リコール届出一覧表

リコール届出日:令和2年10月23日

リコール届出番号	外-3113	リコール開始	日	令和2年10月24日
届出者の氏名又は名称	代表取締役 ハンソン・マグナス・ユタカ 問い合わせ先		1: ジャガー・ランドロー バー・リミテッド わせ先: 一お客様相談室	
不具合の部位(部品名)	エアバッグ装置(レストレイントコントロールユニット)			
基準不適合状態にあると 認める構造、装置又は性 能の状況及びその原因	レストレイントコントロールユニットにおいて、整備時のプログラムが不 適切なため、修理等の際に診断機でプログラムするとエラーのまま完了する ことがある。そのため、エアバッグ展開制御のしきい値が設計値より高くな り、衝突時にエアバッグが展開せず、最悪の場合、乗員が過度の傷害を負う おそれがある。			
改善措置の内容	全車両、レストレイントコントロールユニットのプログラムを正しいプログ ラムに書き換える。			
不具合件数	0件	事故の	有無	無し
発見の動機	本国メーカーからの情報による。			
自動車使用者及び自動車 分解整備事業者に周知さ せるための措置	・使用者: 電話又はダイレクトメールで通知する。 ・自動車分解整備事業者:対象台数が少数であり、全ての使用者を把握しているので、機関誌等への掲載は行わない。 ・改善実施済車には、運転席側ドアロックストライカー付近に外-3113のステッカーを貼付する。

改善箇所説明図

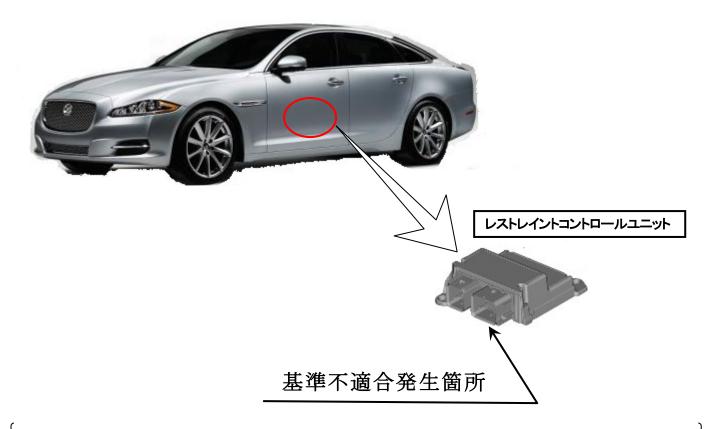
レストレイントコントロールユニットにおいて、整備時のプログラムが不適切なため、修理等の際に診断機でプログラムするとエラーのまま完了することがある。そのため、エアバッグ展開制御のしきい値が設計値より高くなり、衝突時にエアバッグが展開せず、最悪の場合、乗員が過度の傷害を負うおそれがある。

全車両、レストレイントコントロールユニットのプログラムを正しいプログラムに書き換える。

識別: 左フロントドアチェックアームの取付けボルト頭部に黄ペイントを塗布する。
